Vysvětlení zadávací dokumentace č. 25

Karlovarské inovační centrum – stavební práce

identifikátor zakázky (systémové číslo VZ): P24V00000625

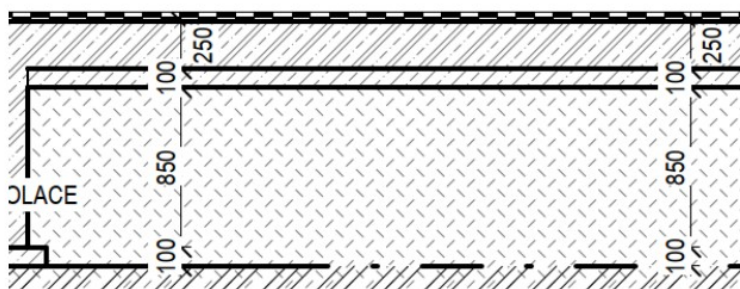
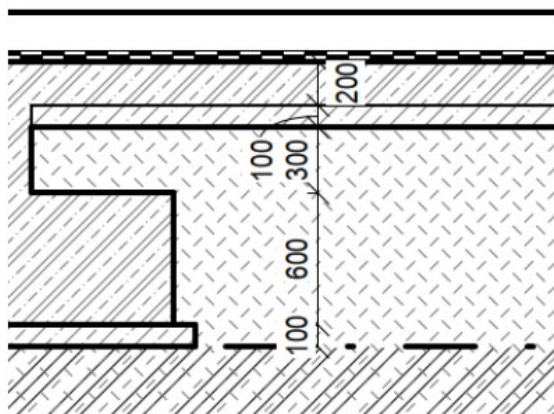
Objevili jsme nesrovnalosti v pol. Zásypů inertním materiálem mezi základovými pásy:

Zásyp netříděným štěrkopískem uvádí ve výpočtu výšku 1,1 m ale na výkresu základů je uvedena výška mezi rostlým terénem a podkladním betonem pouze 1m, a u SO 101 pouze 95 cm (viz obr.níže)

Dále je chybný výpočet dosypání štěrkopískem nad širokými pasy ve výšce 0,4 m přitom z obrázku výše je patrné, že se jedná pouze o 0,3 m. Žádáme zadavatele o uvedení VV do souladu s PD.

U uvedeného dotazu účastníka zadávacího řízení se jedná o „Zásyp sypaninou z jakékoliv horniny provedený strojně, s ukládáním výkopku po vrstvách a následným zhutněním“.

Výpočet zásypu mezi základovými pasy:

- Stavební objekt SO 101 – výška násypu dle projektové dokumentace 0,95 m / výška násypu před zhutněním 1,05 m = 10% stupeň zhutnění, výpočet stupně zhutnění: $100 \% - (0,95/1,05 \cdot 100) = 10 \%$
- Stavební objekt SO 102, SO 103 – výška násypu dle projektové dokumentace 1,0 m / výška násypu před zhutněním 1,1 m = 10% stupeň zhutnění, výpočet stupně zhutnění: $100 \% - (1,0/1,1 \cdot 100) = 10 \%$

Výpočet zásypu nad širokými základovými pasy:

- Stavební objekt SO 102, SO 103 – výška násypu dle projektové dokumentace 0,3 m / výška násypu před zhutněním 0,4 m = 25% stupeň zhutnění, výpočet stupně zhutnění: $100 \% - (0,3/0,4 \cdot 100) = 25 \%$

Zadavatel nebude opravovat výkaz výměr u ceníkových položek ÚRS 174151101 pro zhutněný zásyp mezi základovými pasy a nad širokými základovými pasy.
